106 年度臺南市都市設計審議委員會 第 19 次會議紀錄

中華民國107年1月5日府都設字第1070065344號函

審議第一案：「中央研究院南部院區(E區)開發計畫」都市設計審議案(歸仁區)

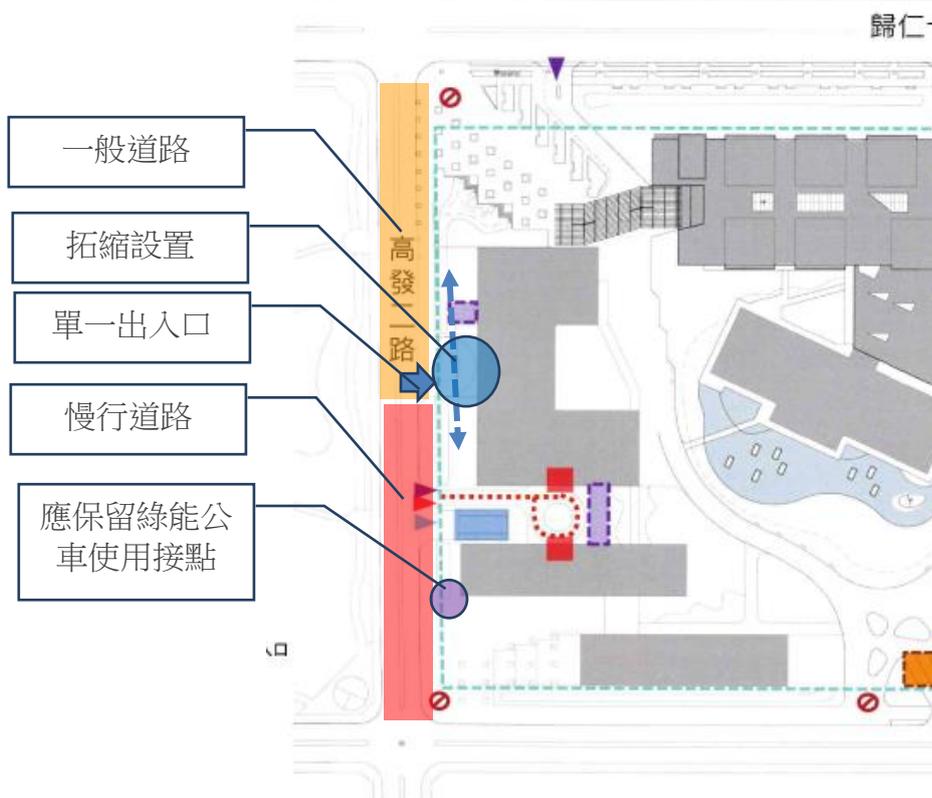
1. 針對進出口設定事宜

本案於高發二路部分設置有訪客進出 Kiss & Ride 車道外，另設置有地下停車與裝卸用車道進出口，考量高發二路僅量減少穿越型動線與過多車輛進出口造成交通控管不宜問題，建議高發二路第二期開發範圍內之車輛進出口以一處為宜（若建築管理需求必要設置額外車道進出口，或考量 E 區內無人車分道之概念），同時另務必考量車輛從歸仁十三路轉高發二路後，進入 E 區第二期出入口會有左轉之行為，建議於高發二路側之出入口應儘量靠近北側，應該配合進行車輛進出口退縮處理以及提供足夠迴轉空間，另於都市設計審議時必須與交通局進行協調，評估是否需設置交通號誌。

另外由於 C 區並未於高發二路此處設置車道出入口，因此在交通行為上，建議可配合道路鋪面改變進行自主感知管制作為。(透過鋪面行駛與觀感使車輛減速或配合迴轉)

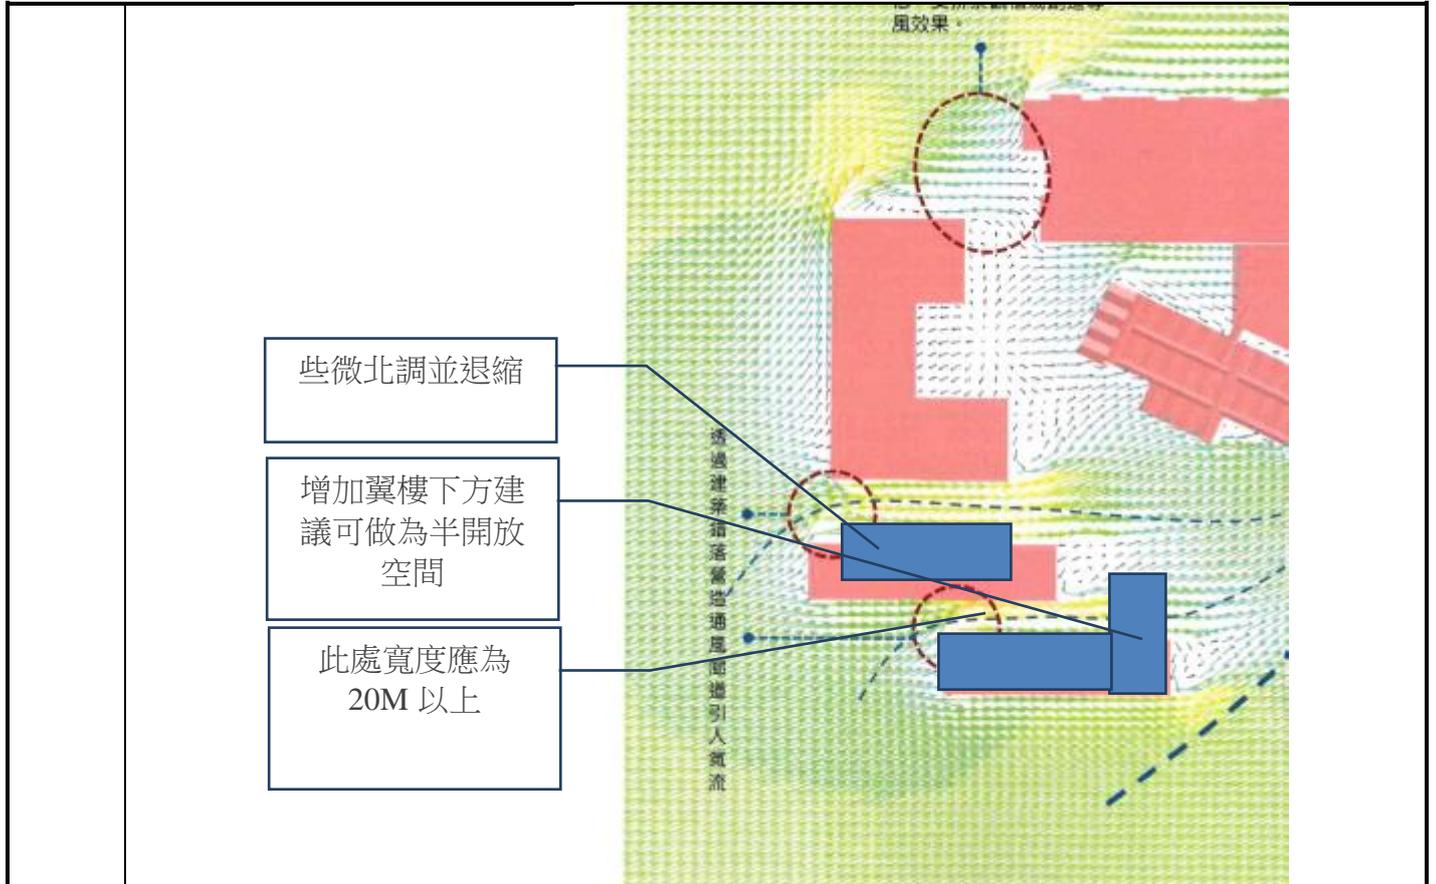
本案規劃設計團隊有執行封模擬檢討，但依據結果是需要修正。

(1) 西南角街角廣場與生活服務區大樓的配置建議修正，方能確保區內夏季風場的均勻度。

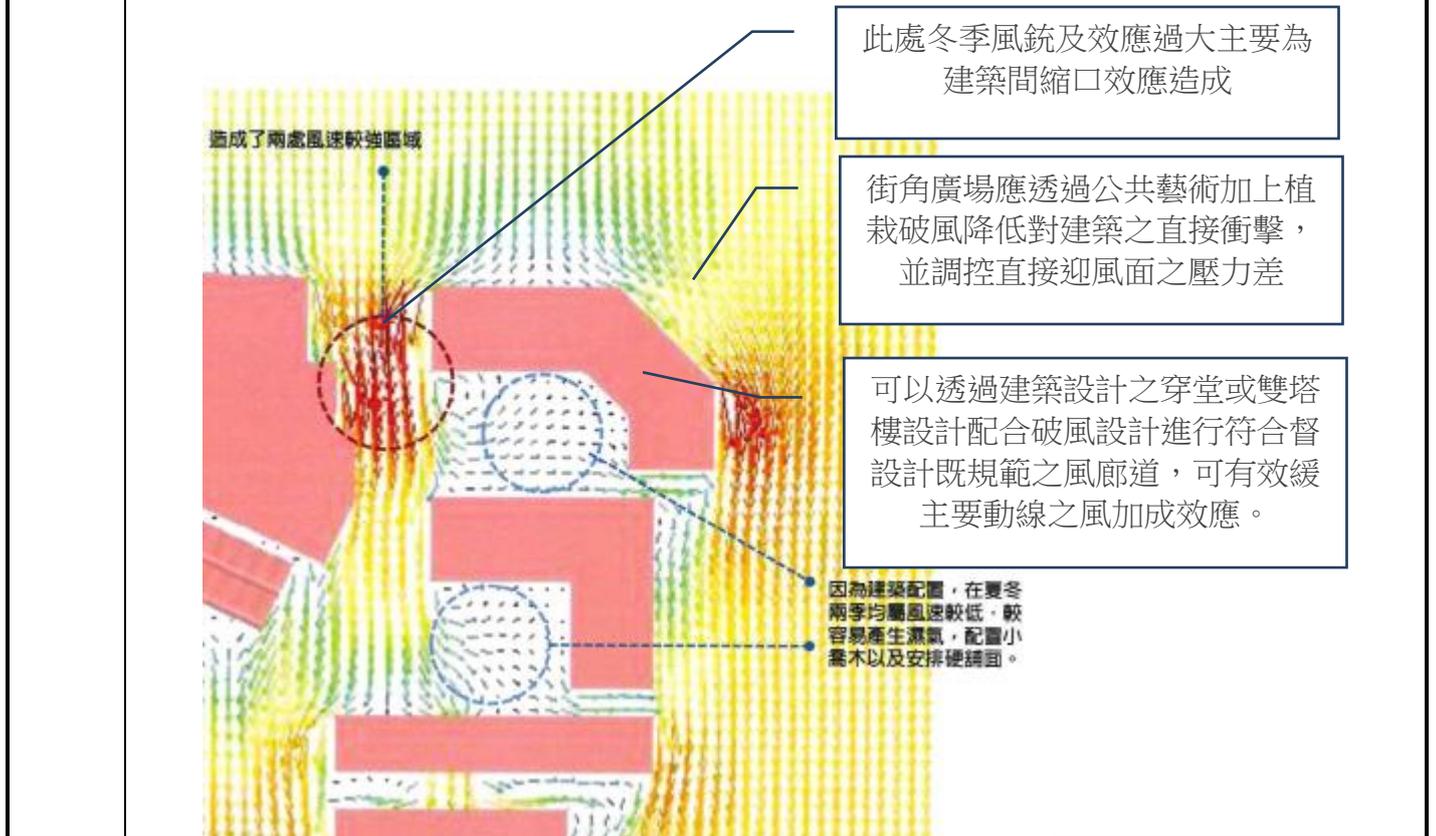
(2) 東北角街角廣場與建築之角點應設置通風廊道，方能確保區內夏季風場的均勻度。同時配合街角廣場之【破風】設計，對於冬季風場的避免縮口效應高風速衝擊節點，有緩衝效果。
